第99号

# 六ヶ所再処理工場 不備だらけの緊急安全対策 直下型巨大地震でも安全か？

原子力安全・保安院は五月二日、(株)日本原燃(六ヶ所再処理工場)と(独法)日本原子力研究開発機構(東海再処理工場)に対して、「福島第一、第二原発等の事故を踏まえた再処理施設の緊急安全対策に係わる実施状況報告について」とする文書を送付し、「全交流電源供給機能喪失時の対策、放射性物質の崩壊熱除去、水素滞留防止機能喪失時に係わる対策」について報告を求めました。日本原燃は、五月三〇日にその報告書を原子力安全・保安院に送付しました。

「日本原燃報告書」 添付資料 - 5

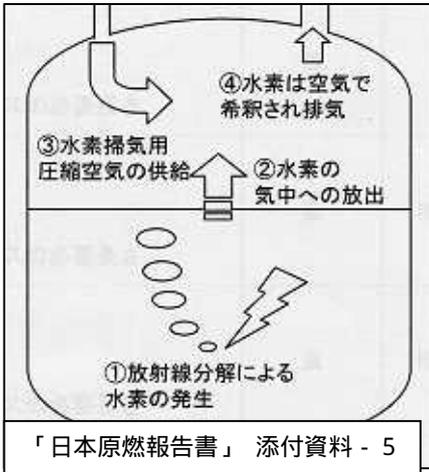
「1 m<sup>3</sup>漏れただけで、青森・岩手は全員避難。被害は名古屋あたりまで及ぶ」ものすごく危険な放射性廃液のタンク。

私たち市民団体が、長年指摘し追及して来た「高レベル放射性廃液の耐震安全対策」について、やっと点検報告書が出されました。しかし残念ながら、絶対的な安全確保にはほど遠く、あまりに不十分な内容です。

六ヶ所再処理工場配置図「日本原燃報告書」添付資料 - 11

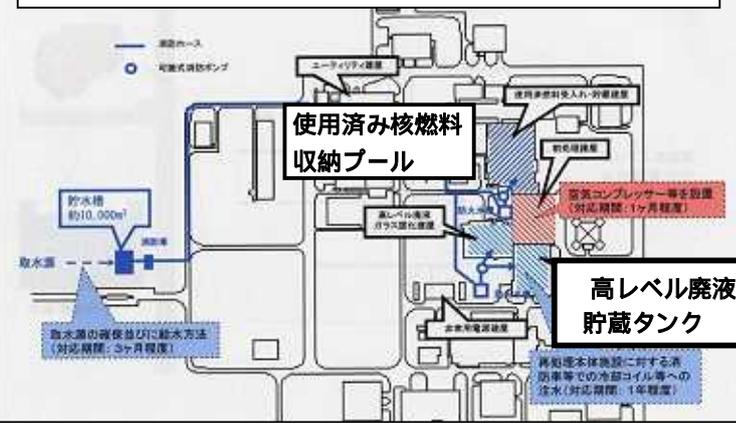
日本各地の原発から使用済み核燃料が集められ既に「3000トンプール」には2880トンが運び込まれ、満杯状態です。その使用済み核燃料を処理し発生した、約240m<sup>3</sup>もの高レベル放射性廃液がタンクに不安定な液体状で貯められています。どちらも、常に冷却しなければならず、高レベル廃液タンクからは常に水素が発生し掃気しなければなりません。

しかし問題は、やはり地震の場合、核燃料だけで約三〇〇〇トン、さらに水の重みがあり、プールが耐えられるのか、荷崩れが起きないのか十分な検証が必要です。
